1861 PER TREBALLAR AMB PET-G

Dit això, adjunto totes les millores que hem de fer al 1861 per treballar correctament amb Pet-g, el motlle l'hauríem de tenir operatiu al finals del mes d'Agost.

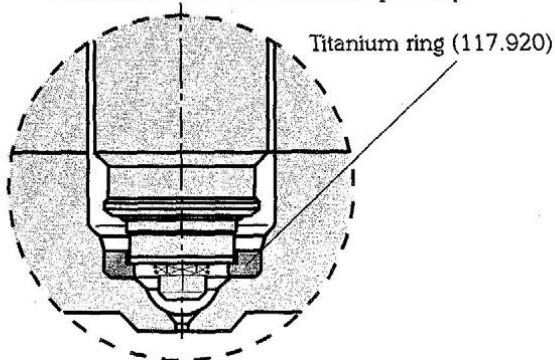
- 1.- Fer sortides de gasos a les correderes, hi ha alguna cavitat que són defectuoses les sortides.
- 2.- Canviar la localització de les sondes, no és normal que aquest motlle estigui treballant amb temperatures de la c.c a 140 ° C, tant les del bloc com les de les boquilles.
- 3.- Adjunto recomanacions a la següent pàgina de com hauria de ser la càmera calenta, per evitar el problema del material enganxat.

Aquesta càmera cada vegada que s'arrenca, estem hores retirant peces amb pics negres i contaminació, l'espai mort que queda entre el " culote " i la vàlvula hauria de ser el mínim, per tant s'hauria de posar un caputxó (comentat amb Manel), per evitar que quedi material en aquesta zona que només implica més merma en el moment de posar el motlle en funcionament.

Aquestes modificacions que s'estan plantejant a la c.c són complicades i requereixen força temps, ens hauríem de plantejar seriosament, sí volem treballar correctament amb Pet-g de demanar una nova c.c, i comentar al fabricant de la mateixa amb el termoplàstic que treballarem, les millores que s'han d'aplicar per al Pet-g no crec en cap cas que siguin perjudicials per la resta de termoplàstics que normalment processem (PMMA/SMMA/PS).

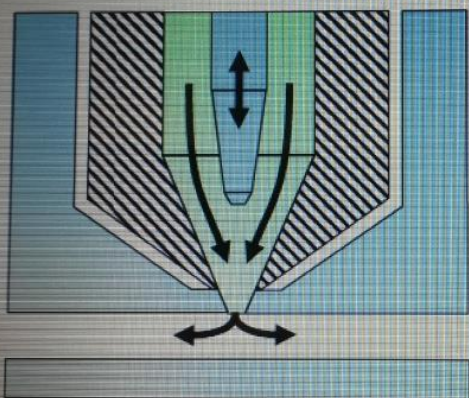
Because of the increased chance of degradation, types that have heaters inside the melt stream but no external heating or insulation are not recommended.

Valve gates provide the cleanest gate combined with less restriction of the injected material. A large gate diameter permits holding pressure to be maintained to reduce sink marks caused by thermal contraction of the material.

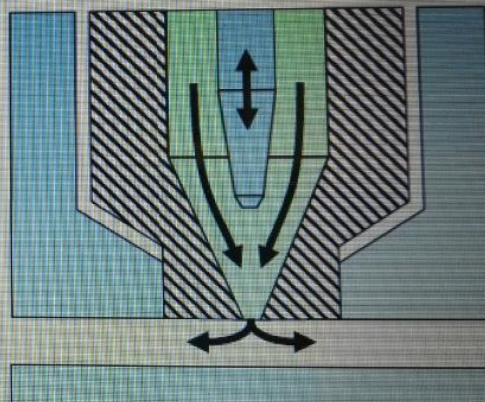
Recommended design: cavity wall temperature near to the injection point can be maintained at lower temperature to prevent sticking.

Not recommended: The high temperature sprue can cause sticking problems near to the injection point.

SÍ VOLEM TREBALLAR CORRECTAMENT AMB PET-G I EL MOTLLE 1861, LA C.C L'HAURIEM DE CANVIAR, AQUESTA C.C DE LA MARCA SNAKE NO ENS PERMETRÀ REDUIR LA MERMA COM TOTS DESITGEM.
